SICHERHEITSMITTEILUNG **für Gurtzeuge**

Nummer: 2022-02 SM 25-007 Safran / Aerazur / Atom obere Reserveklappe

Bezug: original Bulletin **ATOM-25-007** vom 01.Dez.2022

SB N°: ATOM-25-007**TITLE:** Déchirure du rabat de fermeture supérieur du conteneur secours
*Reserve upper flap torn on Harness tandem***Subject:** Vérification de l'intégrité d'assemblage du rabat supérieur de secours / *Check of assembly integrity of reserve upper flap.*

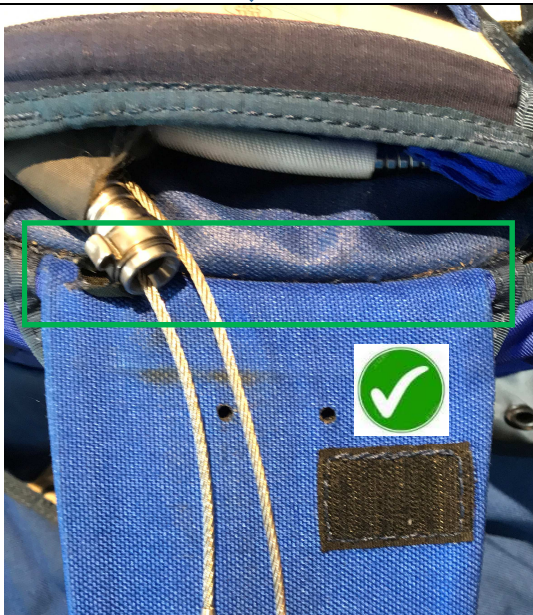
Consécutivement à une procédure de libération, il a été observé au sol une déchirure du rabat supérieur du conteneur secours (Cf. photo ci-dessous).

Consecutively to a cutaway procedure, a tear on the upper flap of the reserve container was observed on the ground (i.e picture above).

Upper flap impacted by an incipient tear.

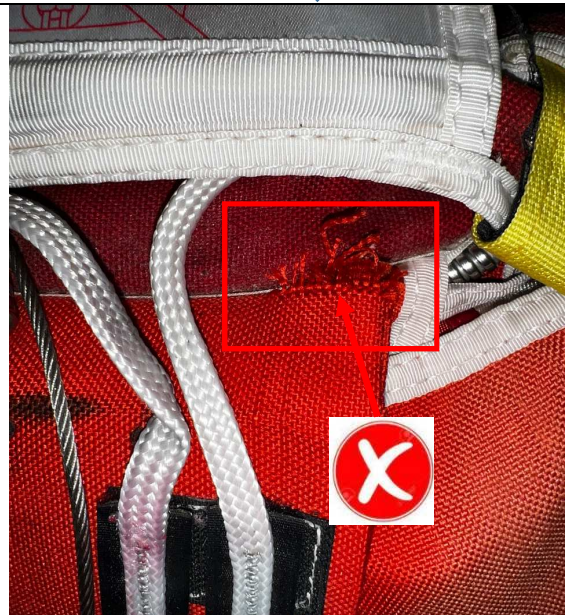
Rabat supérieur impacté par une amorce de rupture.

Cette image n'est qu'un cas particulier. L'amorce de rupture peut être plus ou moins prononcée.

This picture is just a particular case. The incipient tear can be more or less pronounced.

Soulever le rabat cache aiguille afin de pouvoir accéder visuellement à la zone d'assemblage du rabat supérieur de secours

Vérifier l'intégrité de l'assemblage du rabat supérieur de secours conformément à la photo ci-dessus.

Lift the pin cover flap up in order to be able to visually access the assembly area of the upper reserve flap.

Check the integrity of the emergency upper flap assembly according to the picture above.

- Arrêter l'utilisation du matériel
- Demander à Safran Electronics & Defense la fourniture d'un rabat supérieur secours de remplacement. Le rabat endommagé n'est pas réparable. Il doit être remplacé par un neuf.
- Faire procéder à son remplacement par un réparateur qualifié conformément à l'instruction de réparation spécifiquement définie par Safran Electronics & Defense.

- *Stop using the equipment*
- *Request Safran Electronics & Defense to supply a replacement reserve upper flap. The damaged flap is not repairable. It shall be replaced with a new one.*
- *Have it replaced by a qualified rigger in accordance with the repair instructions defined by Safran Electronics & Defense.*
